Mission régionale d'autorité environnementale

**Avis sur le projet de construction
d'une centrale photovoltaïque au sol sur l'aérodrome de
Mulhouse Habsheim porté par la société EDF
Renouvelables France et
sur la mise en compatibilité du plan local d'urbanisme
de Habsheim (68)**

n°MRAe2019APGE84

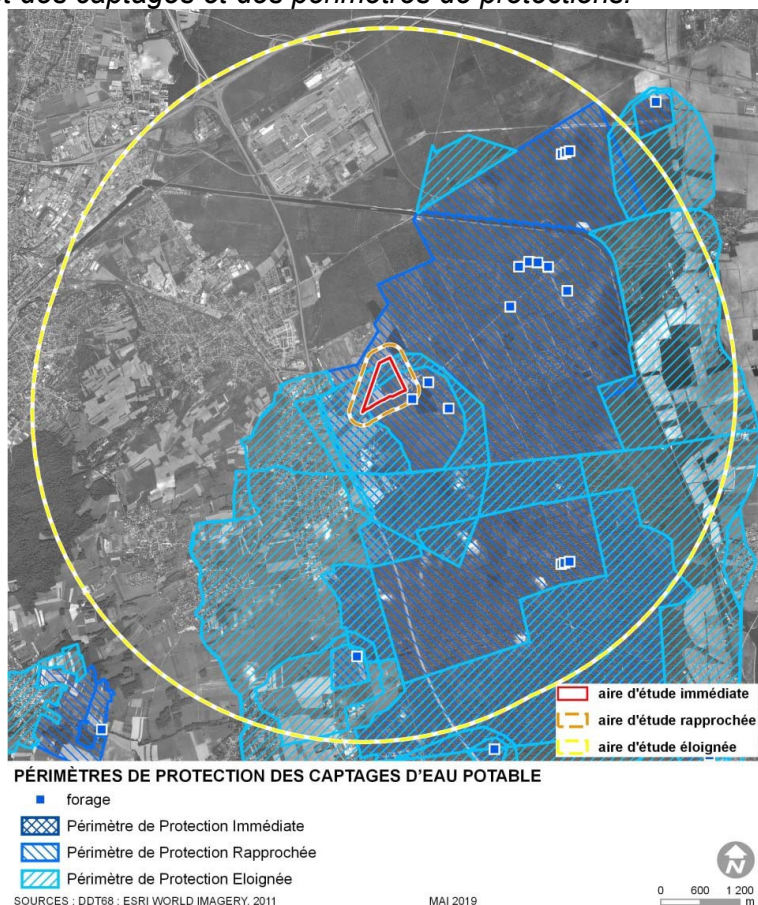
Le projet se situant à proximité directe de la piste de l'aérodrome est en conséquence susceptible de provoquer une gêne principalement par éblouissement lors des phases de décollage et atterrissage des aéronefs (60 000 mouvements par an).

La Direction Générale de l'Aviation Civile (DGAC) a émis une note fixant les dispositions devant obligatoirement être prise selon les secteurs de l'aérodrome¹⁵. Le projet se situe en zone A (zone d'approche) et B (zone de touché). L'étude de réverbération qui a été conduite conclut à un impact « gênant le matin ».

La mesure de réduction proposée consiste à choisir des panneaux photovoltaïques « anti éblouissements » conforme aux exigences de la DGAC et dont la luminance¹⁶ est inférieure ou égale à 10 000 cd/m².

Cette mesure de réduction rend compatible le projet avec le maintien de l'usage de l'aérodrome en toutes circonstances.

Situation du projet et des captages et des périmètres de protections.

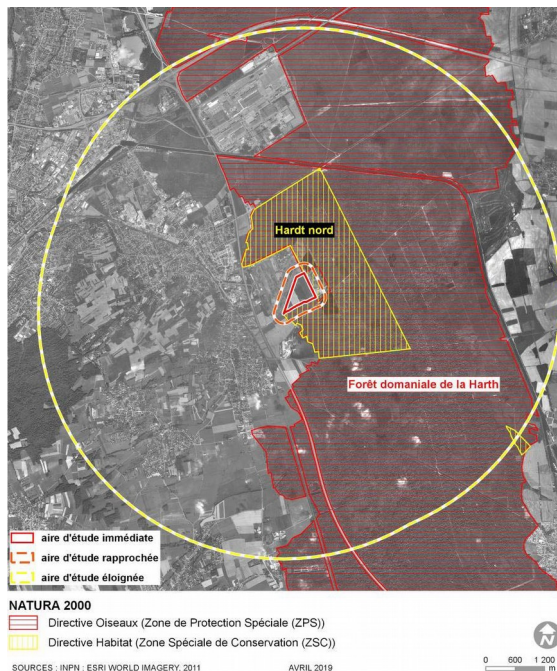
Compte tenu du sens et de la vitesse d'écoulement de la nappe, le temps de transfert des eaux depuis le lieu du projet jusqu'aux champs captants est estimé à 18 mois. Il existe en conséquence un enjeu fort de contamination de la nappe lié à ce projet malgré un toit de nappe de plus de 10 mètres¹⁷ et se situant à 12-20 mètres de la surface.

Pour autant l'Autorité environnementale recommande de préciser si la conception des tables laisse des interstices entre chaque panneau de façon à mieux répartir le ruissellement au sol.

L'autorité environnementale recommande de valider l'absence d'entraînement vers la nappe d'éléments métalliques comme le Zinc (pieux et structure en acier galvanisé).
